Předkládaná zpráva je zpracována na základě objednávky společnosti Vodohospodářský rozvoj a výstavba a.s. Její náplní je analýza a posouzení vlivu navržených přírodních blízkých protipovodňových opatření (PBPO) na hydrogeologické poměry křídových sedimentů v povodí Dědiny.

5 Hydrogeologické posouzení PBPO dle projektu ŠINDLAR, 2010

Obr. 9 Proudnice s intervaly měsíčního zdržení k jímacím vrtům v oblasti projektovaných poldrů (současné poměry, kolektor bělohorského souvrství)

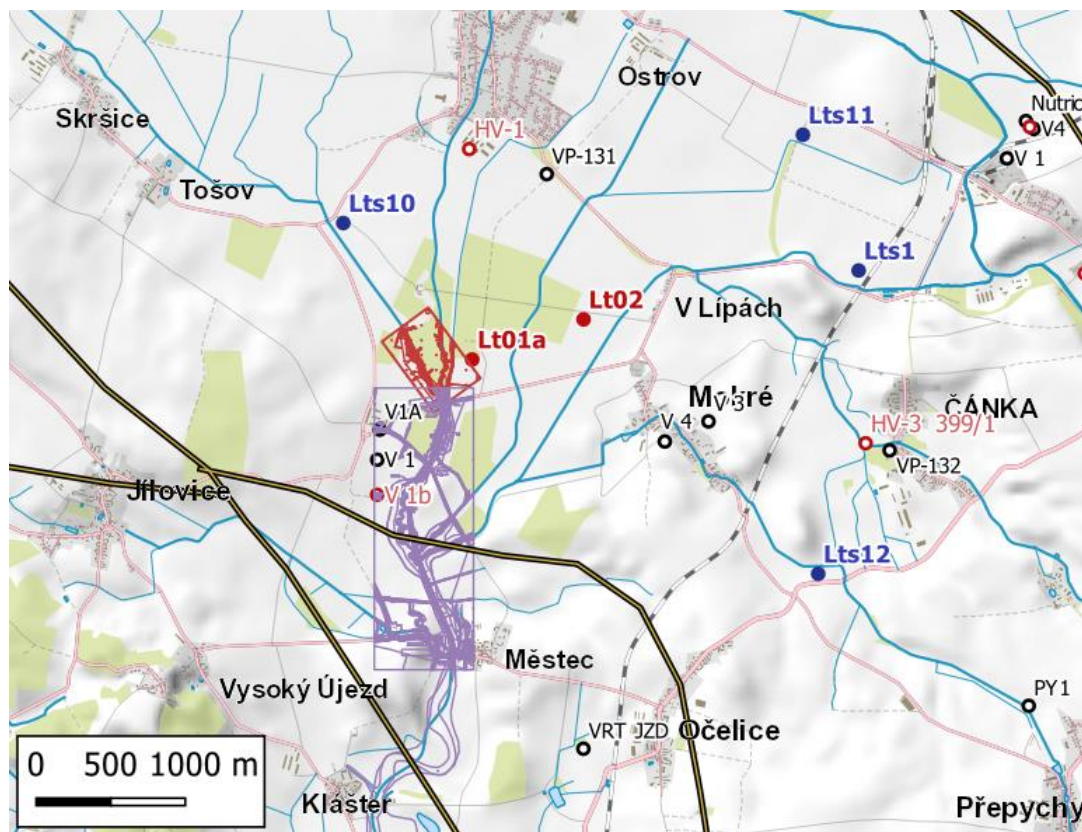
Pro bělohorské souvrství (kolektor B) je při současných hydrogeologických poměrech vypočtena doba dotoku podzemní vody z prostoru poldrů k jímacím vrtům Lt6 a Lt8 pouze v řádu dnů (Obr. 9). Při

naplnění poldrů by vlivem vertikálních průsaků mohla povodňová voda natékat k jímacím vrtům Lt6 a Lt8 za obdobný časový interval (proudění z prostoru poldrů může být změnou tlakových poměrů urychleno). Vzhledem k charakteristikám horninového prostředí kolektoru B (puklinová propustnost; spongilitické slínovce) nelze automaticky předpokládat, že by došlo k úpravě povodňové vody na pitnou.

Jednoznačně prokázat dostatečné těsnící schopnosti jizerského souvrství v celé ploše navržených poldrů téměř nelze. Význam popsanych rizik průvalu povodňových vod do kolektoru B je třeba vnímat v souvislosti se vznikem rizik pro množství zásobených obyvatel v počtu desetitisíců. Projektované poldry (zejména pak větší Poldr 1) reprezentují zvýšené riziko pro existující vodárenské odběry v důsledku zhoršení kvality (kontaminace) jímáné podzemní vody.

Obr. 11 Situace protipovodňových úprav SSO_05 a SSO_06

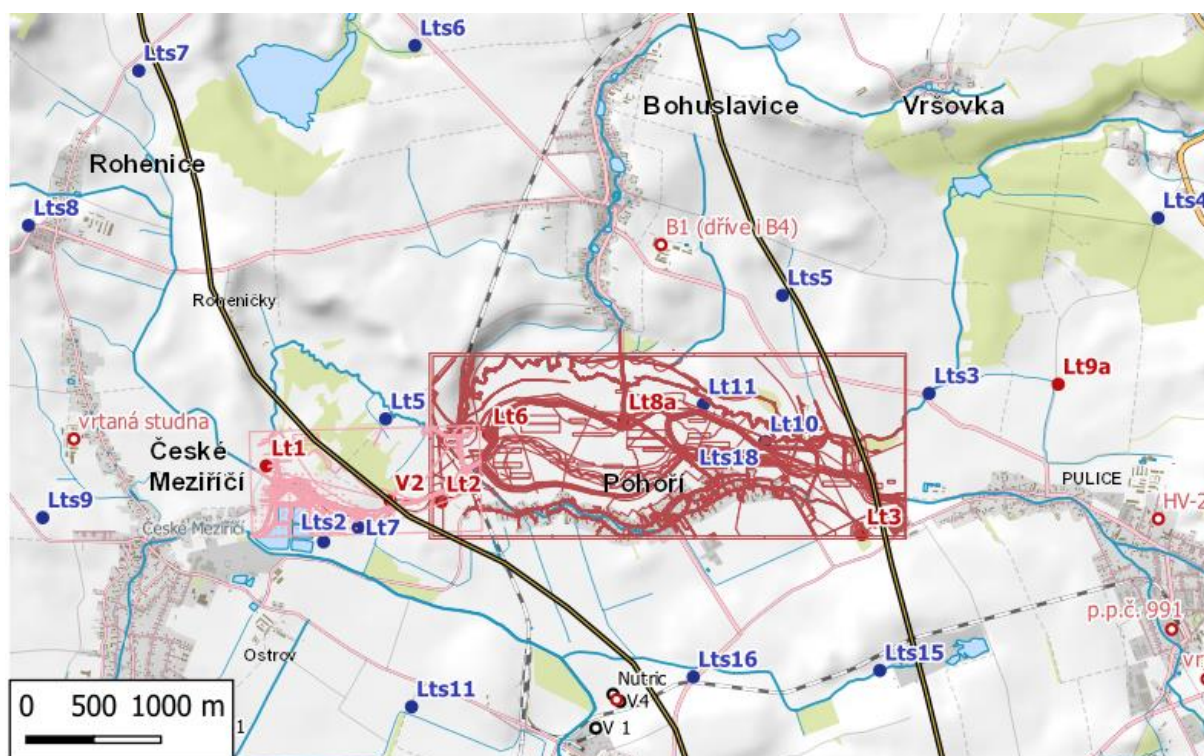
Ve vztahu k povodním jako opatření jednoznačně riziková lze vyhodnotit vybudování poldrů v oblasti centrální kry severně od obce Pohoří (úsek SSO_06). Zadržení více jak milionu metů krychlových povodňové vody by za podmínek bez opatření k utěsnění dna v kombinaci s výskytem nevhodných hydrogeologických podmínek (poruchy, netěsnost/absence jizerského souvrství) vyvolalo vcezu vody povodňové kvality do horninového prostředí a do vodárensky využívaného kolektoru B. Tato rizika vzhledem k zásobení desítek tisíc obyvatel nejen Hradce Králové nelze na střední kře akceptovat. A v případě zájmu na výstavbě poldrů musí tato rizika být brána v potaz a musí být eliminována.

Potenciální riziko vyprojektovaných úprav spočívá v tom, že zde jsou vzhledem k absenci izolátoru jizerského souvrství hydrogeologické podmínky pro vcezení povrchové vody do horninového prostředí tvořícího kolektor B. V obdobích nevhodné kvality vody v toku (povodně) tak vznikají rizika ve smyslu zhoršení kvality jímáné podzemní vody.

Při eliminaci poldrů, při vhodné úpravě propustnosti Lité v kritickém úseku Lt7 – Lt6 a při absenci (přemístění) umělé tůně napojené na Litou v území oslabené mocnosti izolátoru jizerského souvrství by finální připravovaná přírodně blízká protipovodňová opatření neměla zvýšit aktuálně existující rizika odběrů podzemní vody ze střední kry.
